Acuerdo 1267 Por el cual se aprueba la incorporación del cambio en los límites de generación y absorción de potencia reactiva de la unidad 1 de la planta de generación Guavio y la respectiva curva de carga

1267

6 Febrero, 2020

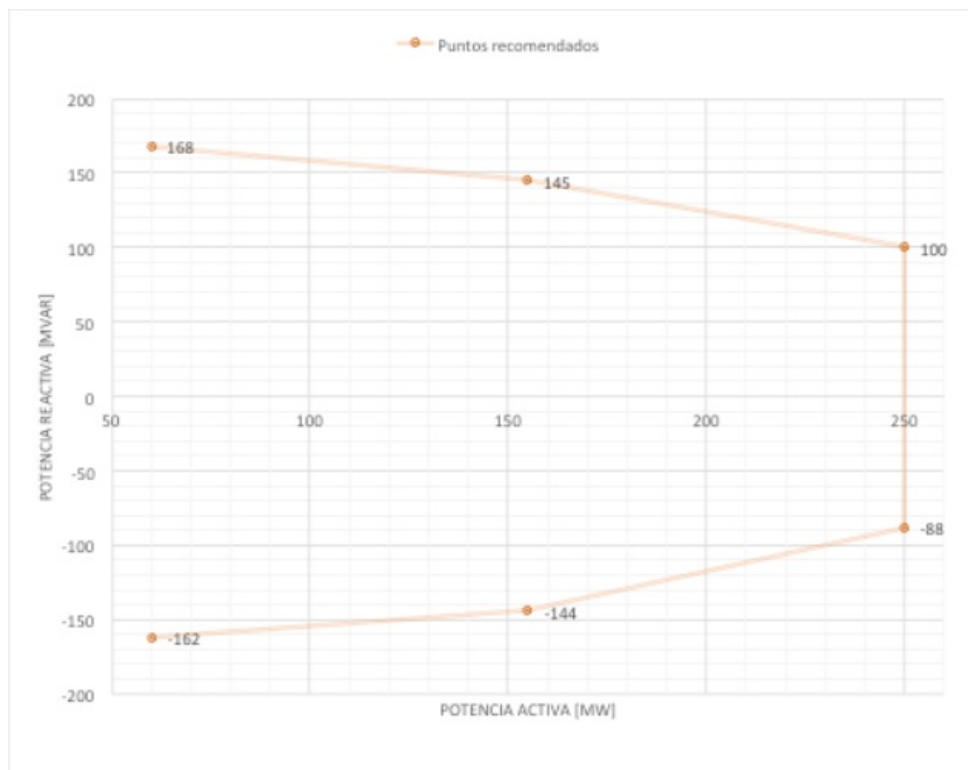
Que como resultado de la realización de las pruebas de potencia reactiva de la unidad 1 de la planta de generación Guavio, se encontraron diferencias en los límites de generación y absorción de potencia reactiva, haciéndose necesario solicitar el cambio de los parámetros de la curva de cargabilidad.

Aprobar la declaración de una nueva curva operativa de carga de la unidad 1 de la planta de generación Guavio, en la que se define la capacidad para entrega y absorción de potencia reactiva de la unidad en función de la potencia activa generada.

Sobreexcitación			Subexcitación		
P [MW]	Q Antes [Mvar]	Q Después [Mvar]	P [MW]	Q Antes [Mvar]	Q Después [Mvar]
60	+181	+168	60	-150	-162
155	+163	+145	155	-119	-144
250	+100	+100	250	-88	-88
